LOCALITA' :	Porto Turistico Palau		
DENOMINAZIONE:	RIQUALIFICAZIONE IMPIANTO ELETTRICO, IDRAULICO ED ANTINCENDIO PORTO TURISTICO PALAU PERIZIA DI VARIANTE		
COMMITTENTE:	AMMINISTRAZIONE COMUNALE PALAU - SETTORE PORTO TURISTICO		
Sebastiano Cudoni Ingegnere Via Giovanni Falcone, 8 07026 - Olbia	Progetto impianti: Antincendio e potabile: Elettrico: Grafica:	ing. Sebastiano Cudoni ing. Marilena Enache ing. Sebastiano Cudoni Tec. Andrea Secchi	Sindaco: Franco Manna RUP: dr. Roberto Oggiano Direzione Lavori: Ing. Sebastiano Cudoni Committente: Amm. Comunale Palau
OGGETTO :	PROGETTO ESECUTIVO - VARIANTE IMPIANTO ANTINCENDIO PLANIMETRIA GENERALE PARTICOLARI COSTRUTTIVI E DI POSA		
DATA: 15 Marzo 2023	SCALA: 1:500; 1:100; 1:25	FILE: 41-2022	TAVOLA: A 1.1
REVISIONE	DESCRIZIONE	DATA	
01	VARIANTE	10/02/2025	
Copyright ©. Tutti i contenuti di questo disegno tecnico, inclusi ma non limitati, alla forma, configurazione, grafica o loro utilizzo in parti sono interpretare sotto Copyright di "Ing. Sebastiano Cudoni". Tutti i diritti sono riservati. Il contenuto non può essere modificato, copiato, distribuito, venduto, riprodotto, trasmesso per posta elettronica o in qualsiasi forma o con qualsiasi

PLANIMETRIA LOCALE ANTINCENDIO

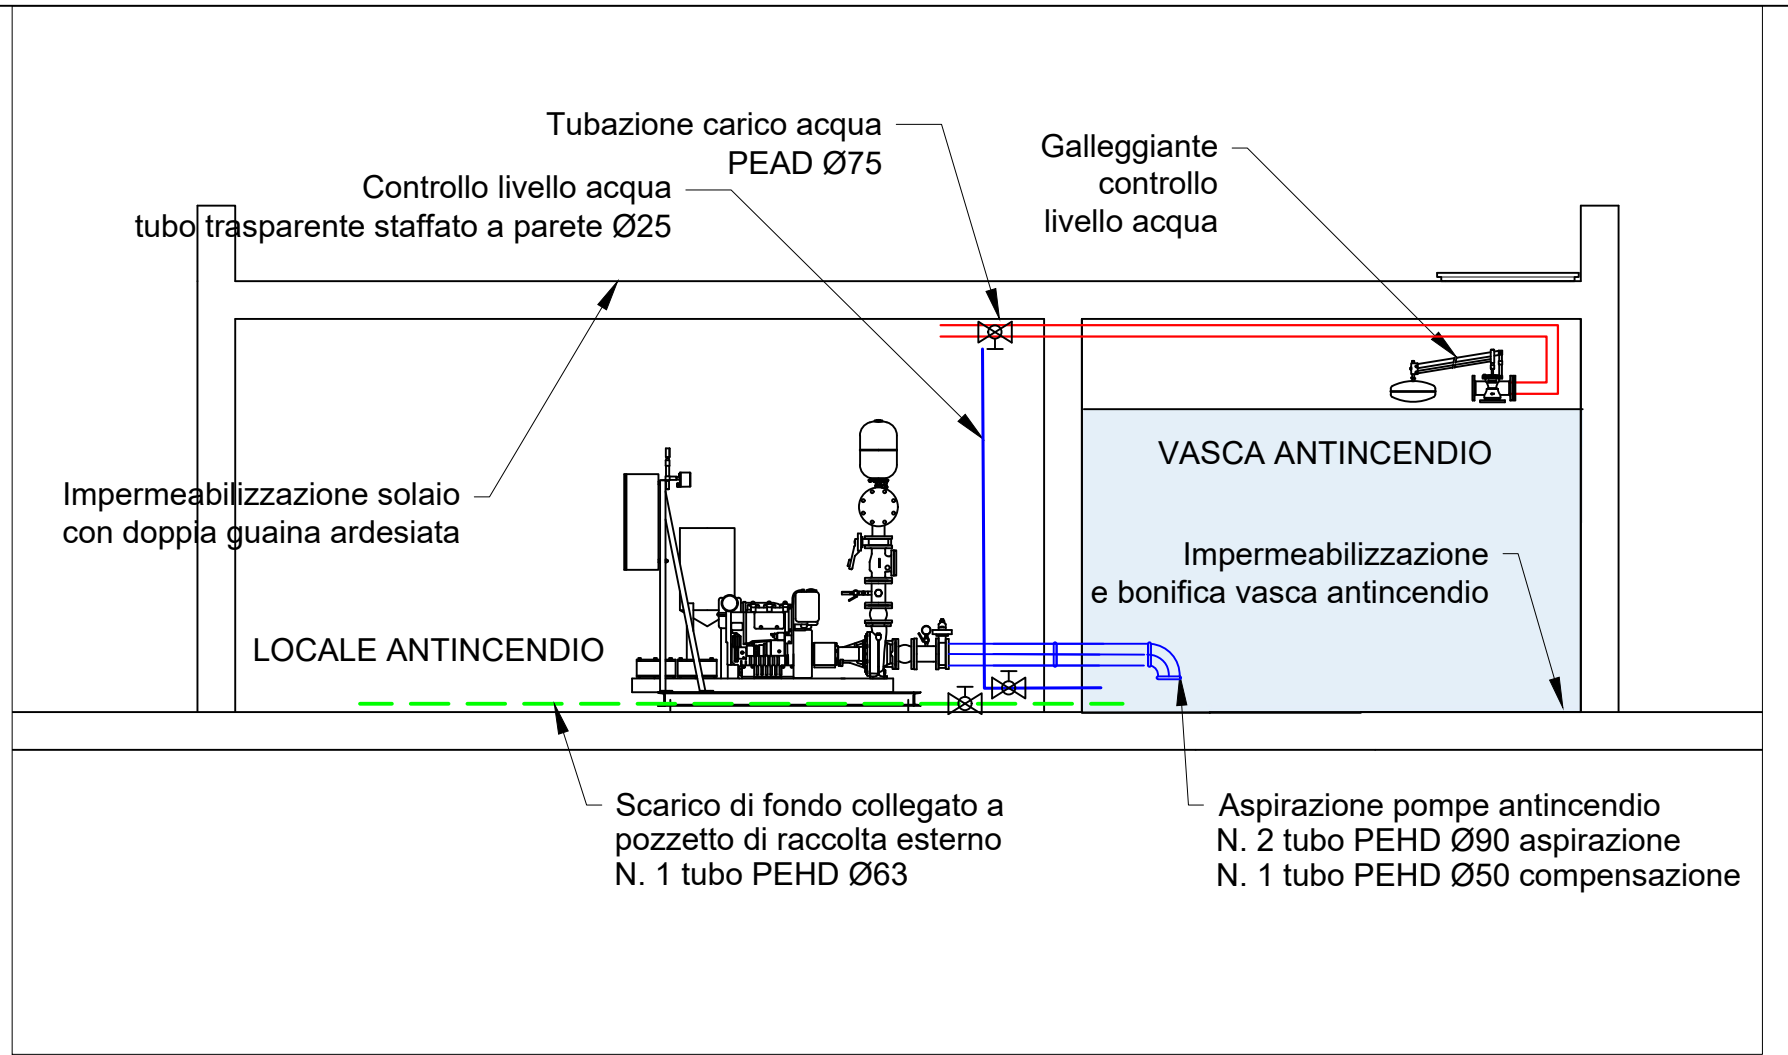
- Opere in variante
- Sostituzione idranti UNI70 esistenti
 - Piattaforma in calcestruzzo h30 nella stazione antincendio
 - Integrazione linea di riempimento vasca antincendio
 - Impermeabilizzazione e bonifica vasca antincendio
 - Ripristino intonaco ammalorato e tinteggiatura locale antincendio
 - Impermeabilizzazione solaio stazione antincendio con doppia guaina ardesiata
 - Sostituzione infissi locale antincendio
